SERVICE INFO – INA 0117

Τεντωτήρας 534 0325 10 Βελτιωμένα σημάδια

Κωδικός ανταλλακτικού: 534 0325 10

Εικόνα 4: Αριστερά, παλιές βίδες M8x40 mm Δεξιά, νέες βίδες M8x30 mm

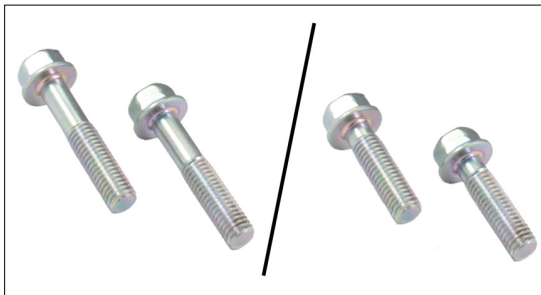
Σαν αποτέλεσμα των τροποποιημένων διαστάσεων επαφής, το μήκος των βιδών στερέωσης έχει αλλάξει επίσης. Οι βίδες M8x40 mm της παλιάς έκδοσης δεν μπορούν πλέον να χρησιμοποιηθούν στην τροποποιημένη έκδοση του τεντωτήρα. Πρέπει να αντικατασταθούν με τις παρεχόμενες M8x30 mm βίδες (εικόνα 4).

Είναι σημαντικό να χρησιμοποιούνται οι βίδες που παρέχονται κατά την εγκατάσταση του τροποποιημένου τεντωτήρα.

Εικόνα 3: Αριστερά, παλιά έκδοση με πλατιά σημεία στερέωσης. Δεξιά, νέα έκδοση με στενά σημεία στερέωσης

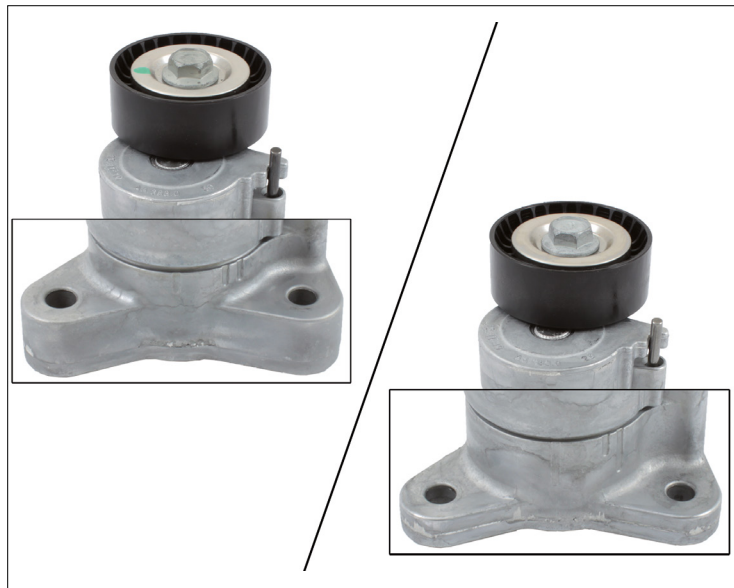
Επιπλέον, τα σημεία επαφής της νέας έκδοσης είναι 10 mm στενότερα σε σύγκριση με τα παλιά. Στην τροποποιημένη έκδοση, το πλάτος των σημείων στερέωσης είναι 12 mm (εικόνα 3, δεξιά) Στην παλιά έκδοση, αυτό ήταν 22 mm (εικόνα 3, αριστερά).
